Avis délibéré
de la Mission régionale d'autorité environnementale
Provence-Alpes-Côte d'Azur

sur le projet de aménagement du site "des Gargues" - Opération
de construction du nouvel hôpital du Pays d'Aubagne à
Aubagne (13)

N° MRAe
007182/A P

Figure 2: Localisation des opérations du projet - source : étude d'impact

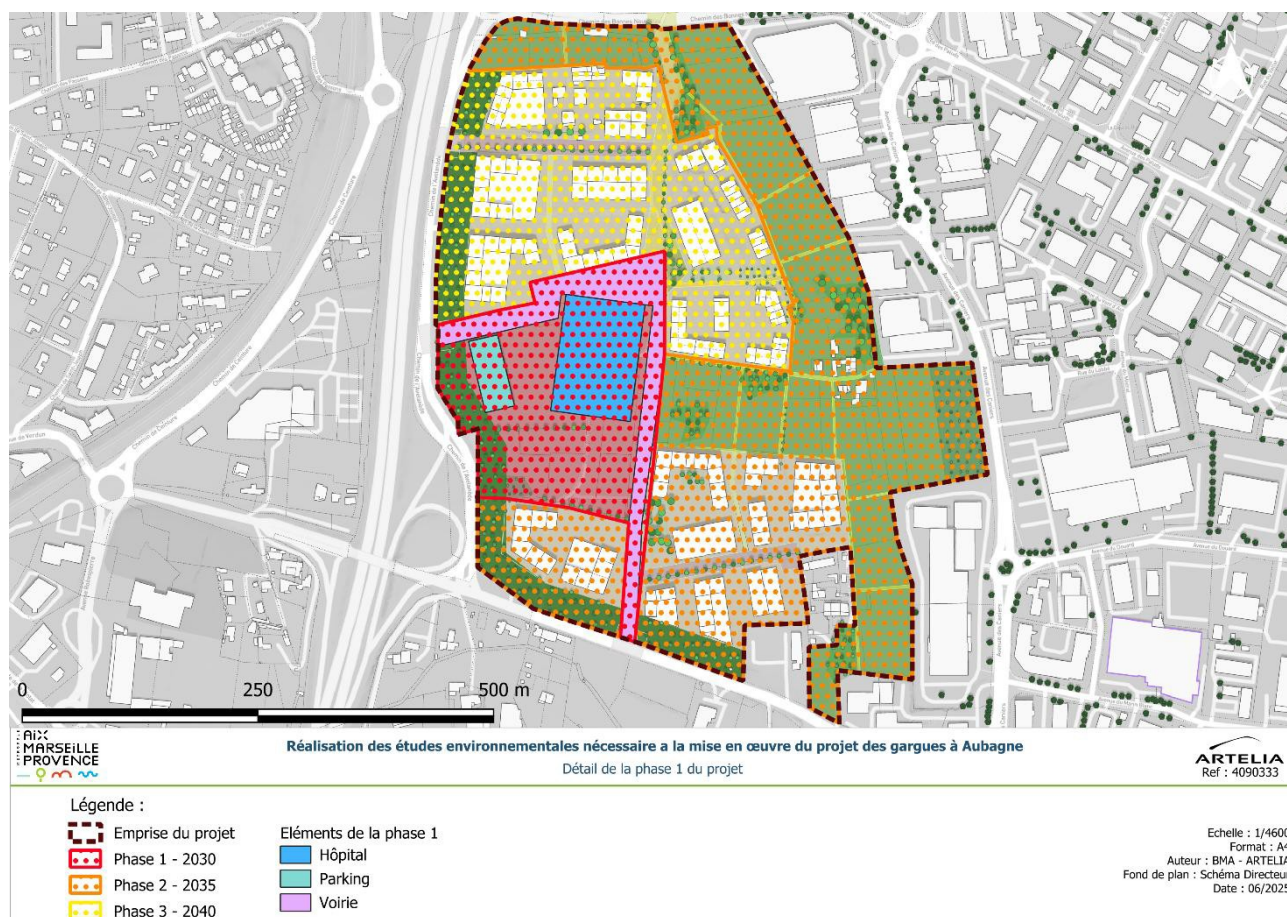
La MRAe recommande de compléter le périmètre de projet en y intégrant les aménagements routiers nécessaires à son accessibilité et à son fonctionnement, et de compléter en conséquence l'analyse des incidences et la séquence éviter-réduire-compenser.

Figure 3: Périmètre des zones impactées par la pollution de l'air et les nuisances sonores - source : OAP de composition urbaine "Les Gargues"

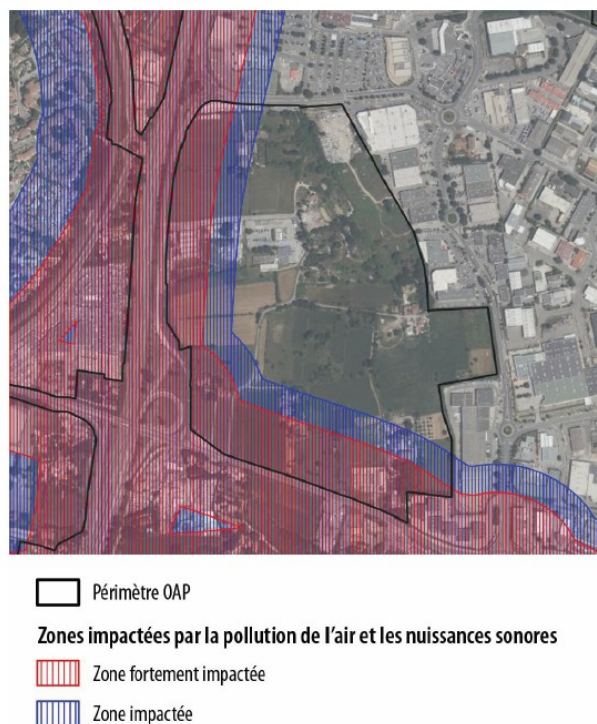
En outre, l'OAP de composition urbaine « *Les Gargues* » prévoit des recommandations relatives aux nuisances sonores : « *des mesures de protection seront à prendre en compte dans le cadre des futurs projets situés le long des axes classés en N1, N2 et N3 (classement sonore des voies défini par l'arrêté préfectoral en vigueur), notamment au regard de la présence de l'autoroute A52 et de la RD8n jouxtant à l'Ouest et au Sud le secteur des Gargues. Des zones tampons ont été établies autour de ces deux axes, avec des prescriptions ou recommandations qui varient selon qu'on se situe dans une zone fortement impactée (en rouge sur la carte) ou dans une zone impactée (en bleu sur la carte) pouvant avoir un impact sur les programmations et/ou l'attractivité.* ». Il convient de préciser la prise en compte de ces recommandations par le projet.

La MRAe recommande de préciser les mesures prévues pour limiter l'exposition des nouvelles populations aux nuisances sonores, en particulier pour les populations sensibles de l'hôpital.
